原子力科学研究所

原子炉施設保安規定の変更認可申請の補正について

原子力科学研究所原子炉施設保安規定の変更（補正）

国立研究開発法人日本原子力研究開発機構
原子力科学研究所原子炉施設保安規定
新旧対照表

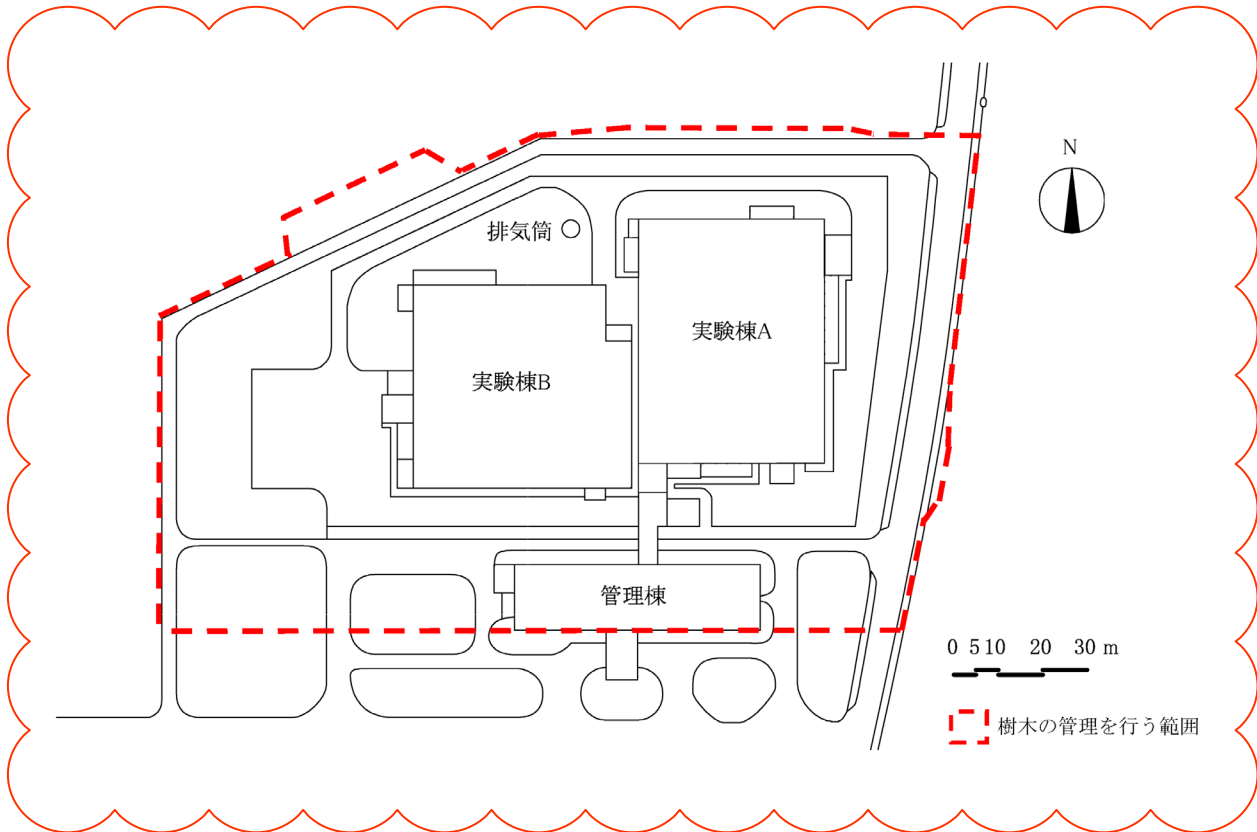
変 更 前				変 更 後		備 考
別表第 1 ～ 別表第15 (省略)				別表第 1 ～ 別表第15 (変更なし)		第26条の変更に伴う別表第15の2の削除
別表第15の2 保守結果の報告 (第26条関係)				別表第15の2 削除		
報告者	報告事項	報告時期	報告先又は通知先			
臨界技術第 1 課長	定期事業者検査	第 23 条に定める検査が終了したとき	臨界ホット試験技術 部長			
	修理及び改造	第 25 条第 1 項の定めにより臨界技術第 1 課長が作成した修理及び改造計画に基づく作業とその使用前事業者検査が終了したとき				
工務第 1 課長	定期事業者検査	第 23 条に定める検査が終了したとき	工務技術部長 臨界技術第 1 課長			
	修理及び改造	第 25 条第 1 項の定めにより工務第 1 課長が作成した修理及び改造計画に基づく作業とその使用前事業者検査が終了したとき				
放射線管理 第 2 課長	定期事業者検査	第 23 条に定める検査が終了したとき	放射線管理部長 臨界技術第 1 課長			
	修理及び改造	第 25 条第 1 項の定めにより放射線管理第 2 課長が作成した修理及び改造計画に基づく作業とその使用前事業者検査が終了したとき
